Mission régionale d'autorité environnementale
Grand Est

**Avis sur le projet d'exploitation
du Parc éolien de Vallandreux
à Lhuître et Grandville (10)
porté par la société Valorem**

n°MRAe 2024APGE12

Figure 6: Couloirs de migration

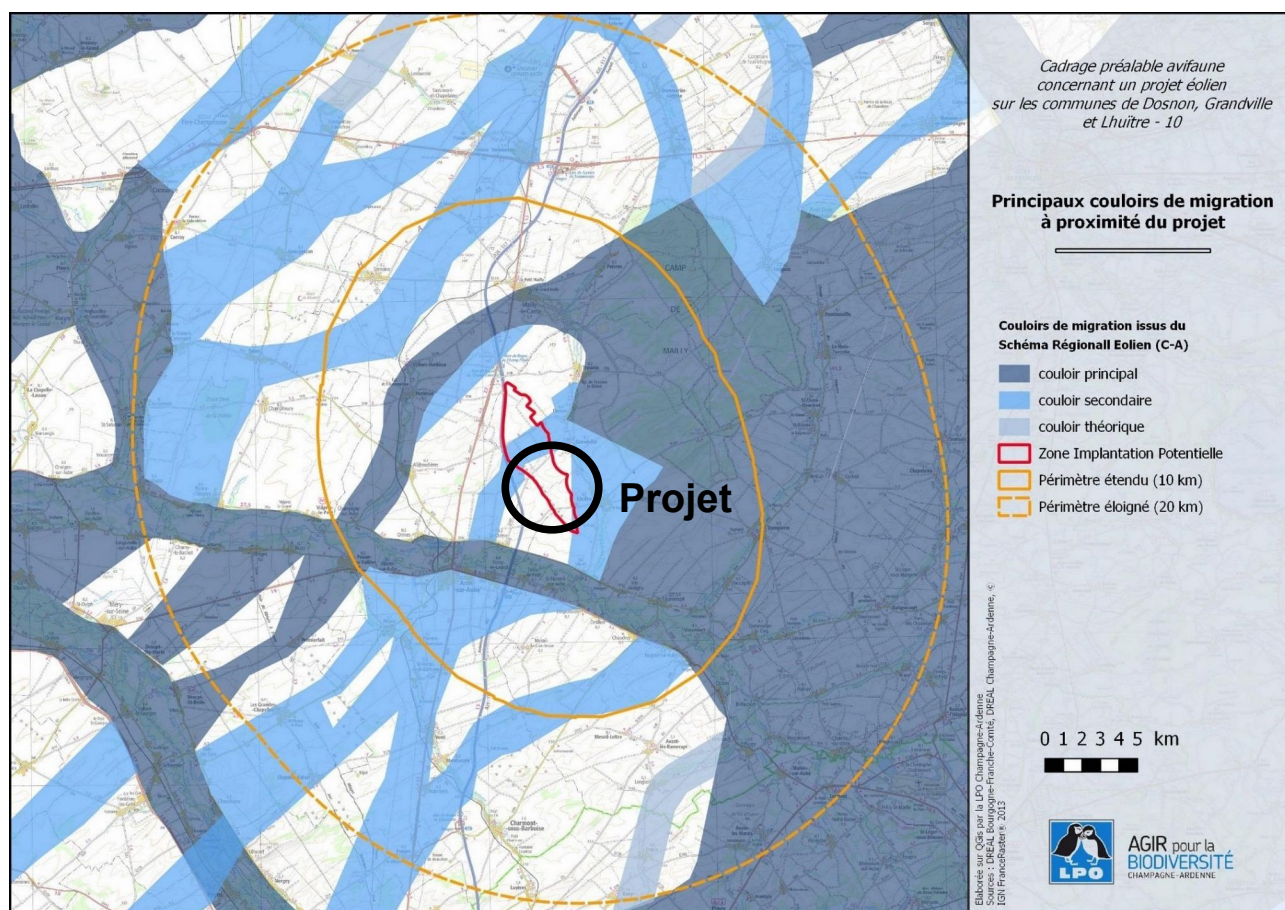
La zone d'implantation potentielle du projet de parc éolien de Vallandreux est bordée, à large échelle, par trois couloirs principaux : à l'est par le couloir de la Champagne humide qui s'étend jusqu'au camp militaire de Mailly, au sud par celui de la vallée de l'Aube, au nord et à l'ouest par celui de la vallée de l'Herbissone.

Plus localement, un couloir secondaire traverse directement le centre de la Zone d'Implantation Potentielle (ZIP) et un deuxième suit la vallée de Lhuître en continuité du couloir principal, en limite est de la ZIP.

Ces couloirs de migration locaux sont confirmés par les données de l'étude d'impact, notamment pour les oiseaux migrateurs en période postnuptiale, mais il apparaît également d'après les données de l'étude d'impact que les flux locaux en période pré-nuptiale peuvent être plus importants au niveau de la localisation des éoliennes projetées sur la ZIP qu'au niveau des couloirs secondaires.

En l'absence d'analyse comparative de sites alternatifs pour l'implantation du projet, l'Ae n'est pas en mesure de conclure que le projet retenu correspond à la solution de moindre impact environnemental.

L'Ae recommande au pétitionnaire de compléter l'étude d'impact par une analyse comparative de solutions de substitution raisonnables en termes de choix de site.

Figure 7: Photomontage depuis la sortie sud de Grandville

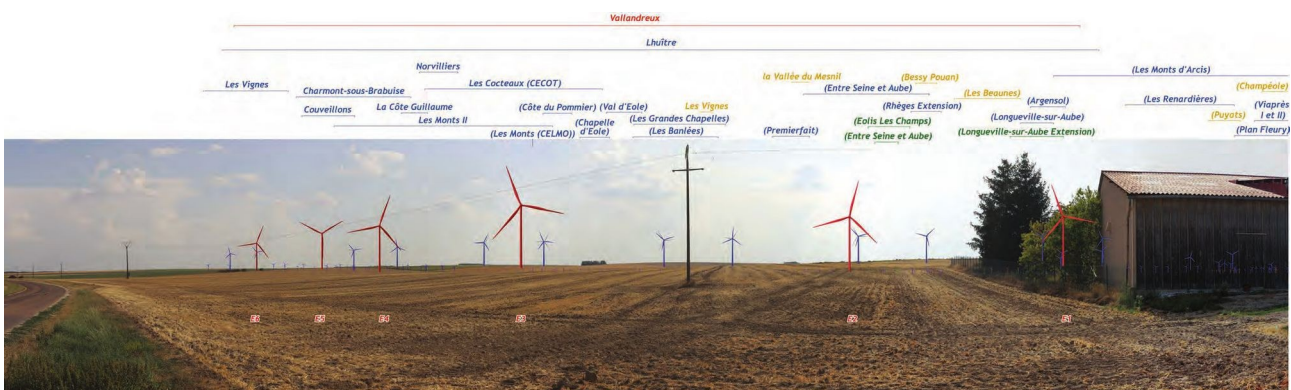
Depuis la sortie sud du bourg de Grandville, le long de la RD9, l'éolienne la plus proche sera à 1,1 km et la plus éloignée à 2,3 km. Le dossier identifie ce village comme présentant une

sensibilité forte vis-à-vis du projet. Ce lieu de vie est déjà impacté par la présence de nombreux parcs à l'ouest. Le projet apparaîtra au premier plan de l'ensemble des parcs déjà en activité et entraînera donc un impact cumulé (voir figure 7).

Le dossier indique que « Le parc projeté apparaît de façon prégnante ; l'éolienne la plus proche est, en effet, située à 1,1 km. Les machines apparaissent dans toute leur hauteur : elles surplombent la silhouette du bâtiment, mais ne dépassent pas la cime de l'arbre visible à droite du cadrage ». L'impact cumulé avec les autres parcs sera fort depuis ce point de vue. Les machines ne seront toutefois pas visibles depuis le centre bourg du village.

L'Ae recommande à nouveau au pétitionnaire de compléter l'étude d'impact par une analyse comparative de solutions de substitution raisonnables en termes de choix de site.

Figure 8: Photomontage depuis le nord de Lhuître

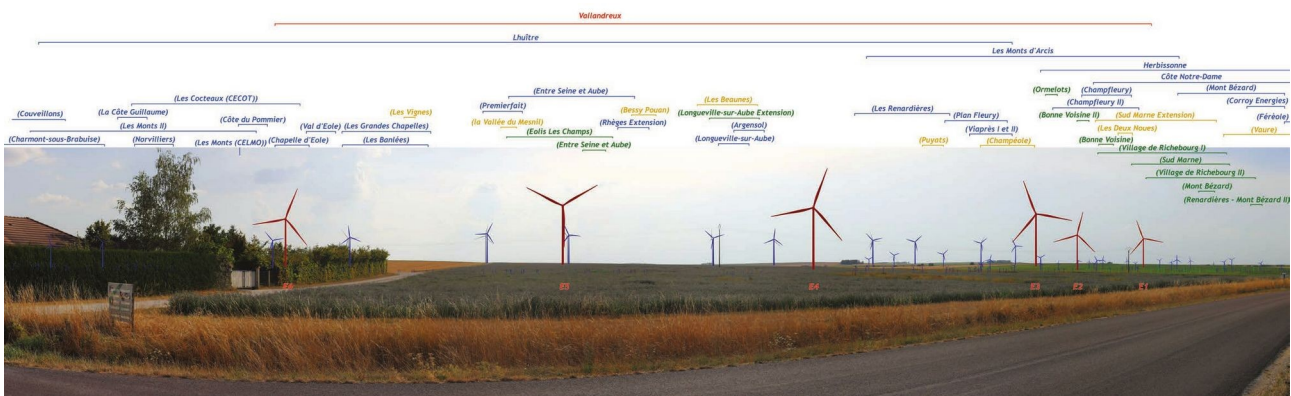
Il en va de même pour le nord de Lhuître sur la RD9, les éoliennes sont au premier plan et présentent un impact cumulé fort avec les parcs éoliens existants (voir figure 8).

Le projet accentuera la prégnance visuelle du motif éolien de par sa localisation plus proche des zones habitées que les éoliennes existantes.

Figure 9: Diagramme d'encerclement de Lhuître (source : étude d'impact du parc éolien du Puits et de la Lhuître)

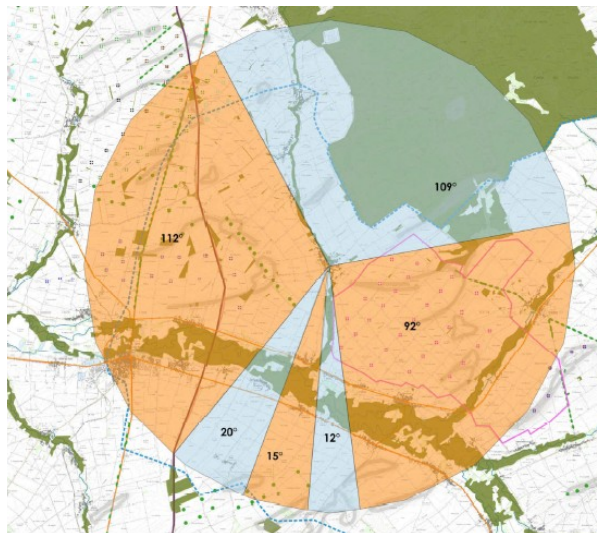
L'étude d'impact ne met pas en évidence de saturation du paysage autour des villages proches, notamment en raison de l'absence d'éoliennes du côté est. L'indice d'occupation des horizons dépasse toutefois déjà le seuil d'alerte de 120° pour 4 des 5 villages les plus proches. L'Ae relève également que des parcs éoliens sont en projet à l'est : le projet de parc éolien du Puits et de la Lhuître (26 éoliennes) et le projet de parc éolien de Dampierre Sud (9 éoliennes). Ces parcs éoliens ne sont pas pris en compte alors qu'ils vont fortement augmenter l'occupation du paysage, en particulier pour le village de Lhuître (voir figure 9), et qu'ils ont déjà fait l'objet d'un avis de l'Autorité environnementale. L'Ae rappelle au pétitionnaire que l'analyse des effets cumulés doit

tenir compte de tous les projets ayant fait l'objet d'un avis de l'Autorité environnementale¹⁸. Cette insuffisance du dossier est contraire aux dispositions réglementaires et conduit à une sous-estimation de l'impact paysager du projet, ce qui va à l'encontre de la bonne information du public. Ce point doit être corrigé préalablement à l'enquête publique.

L'Ae recommande au pétitionnaire d'analyser les impacts cumulés du projet avec les autres projets de parcs éoliens du secteur, conformément à la réglementation.

Figure 11: Photomontage depuis la sortie sud est de Lhuître

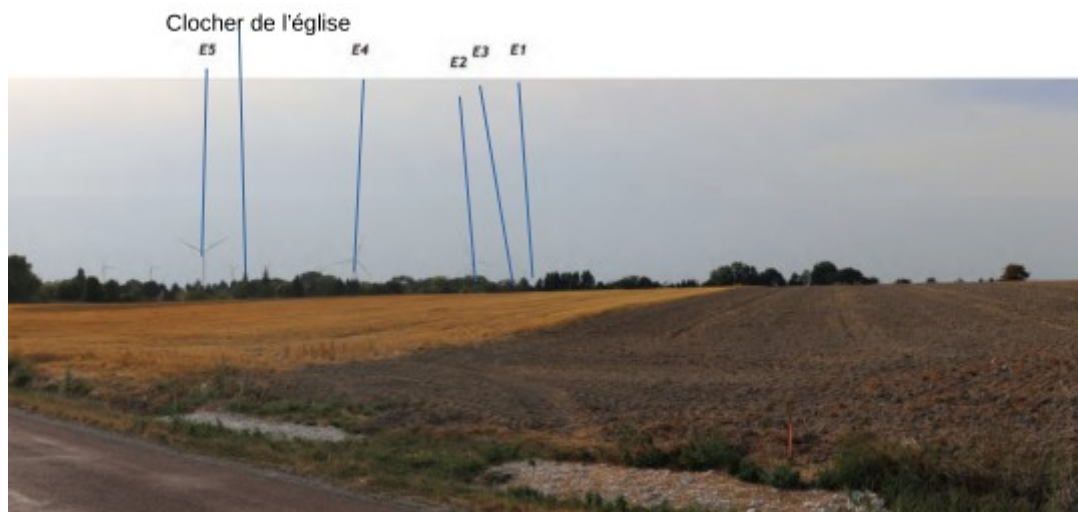
Une covisibilité avec le clocher de l'église Sainte-Tanche apparaît également depuis la sortie sud-est de Lhuître. Le projet accentue la prégnance du motif éolien depuis ce point de vue, notamment avec les éoliennes E4 et E5 qui encadrent de part et d'autre le clocher (voir figure 11).

L'Ae considère que le projet aura un impact fort sur l'église Sainte-Tanche de Lhuître.

L'Ae recommande à nouveau au pétitionnaire de compléter l'étude d'impact par une analyse comparative de solutions de substitution raisonnables en termes de choix de site, et recommande de déplacer les éoliennes E5 et E6.
